RESOLUCIÓN DIRECTORAL N° 0423-2023-ANA-AAA.U

El expediente administrativo ingresado con CUT N° 48196-2023, organizado por la Sra. Meyli Milagros Matos Mendoza, alcaldesa de la Municipalidad de Centro Poblado Previsto, sobre modificación de la faja marginal margen derecha del río Previsto y margen izquierda del río Chino aprobado mediante R.A. N° 085/2007-GRU-DRAU/ATDR-P, ubicado en el distrito de Boquerón, provincia de Padre Abad, departamento de Ucayali, y;

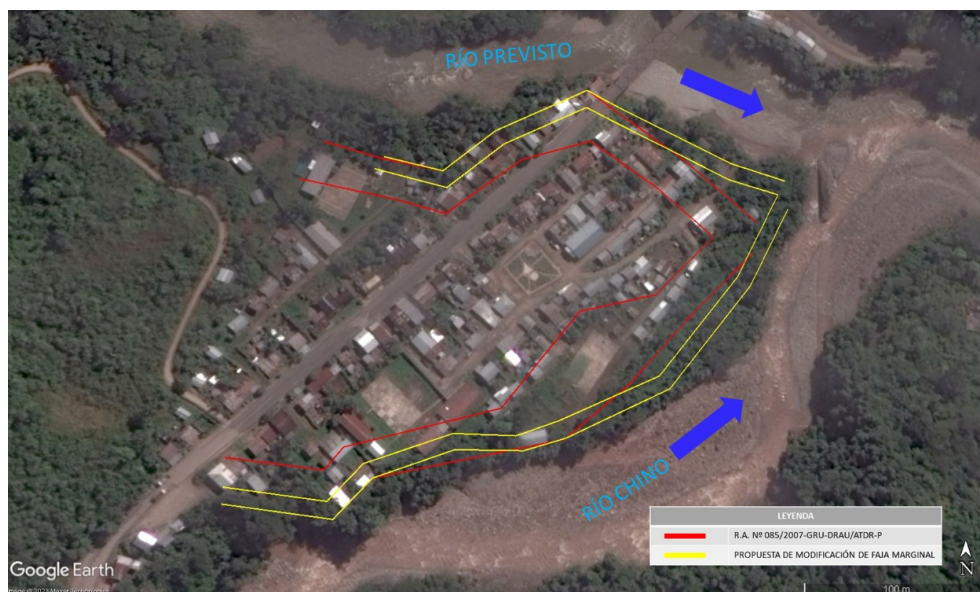
- Según la Resolución Administrativa N° 085/2007-GRU-DRAU/ATDR-P, en el tramo materia de análisis presenta un ancho de faja marginal de 25 m., para ambos ríos, abarcando algunas viviendas, loza deportiva e infraestructuras públicas. En la siguiente imagen se observa que la propuesta difiere notablemente con lo aprobado en la Resolución Administrativa N° 085/2007- GRU-DRAU/ATDR-P.
